MRAe

**Conseil général de l'environnement
et du développement durable**

Avis délibéré
**Implantation d'un parc éolien « Le Mont du Bouillet »,
composé de quatre aérogénérateurs, sur les communes de
Fallencourt et Saint-Riquier-en-Rivière (76)**

N° MRAe 2022-4360

Figure 4: Localisation des photomontages réalisés et synthèse des impacts paysagers du projet (source : p. 318 de l'étude d'impact)

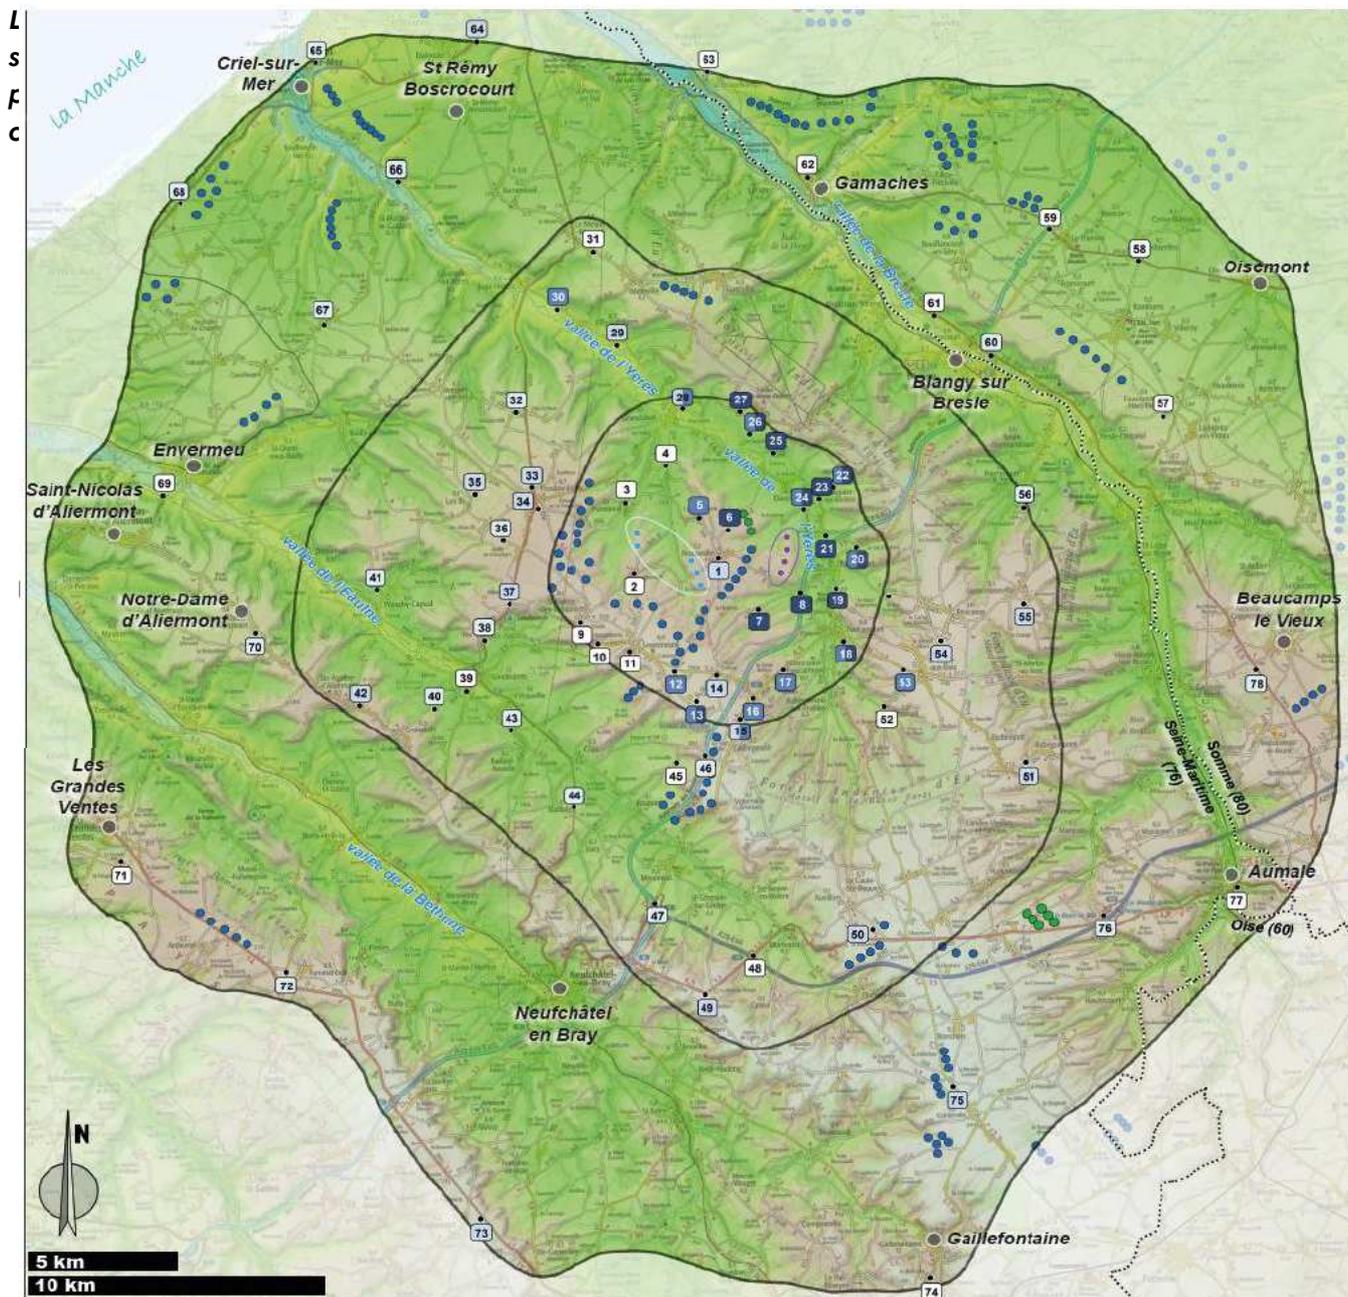
carte présentée à la page 91 de l'étude d'impact met également en avant l'extension de l'éolien dans le champ de vision pour plusieurs hameaux au nord (dont Le Coudroy) et au sud (dont Puchervin). Une étude de saturation par encerclement pour ces points de vue ainsi que, de manière plus globale, à l'échelle de l'aire d'étude éloignée permettrait de compléter l'analyse des impacts visuels du projet et de mieux prendre en compte les impacts cumulés du projet avec les autres parcs éoliens.
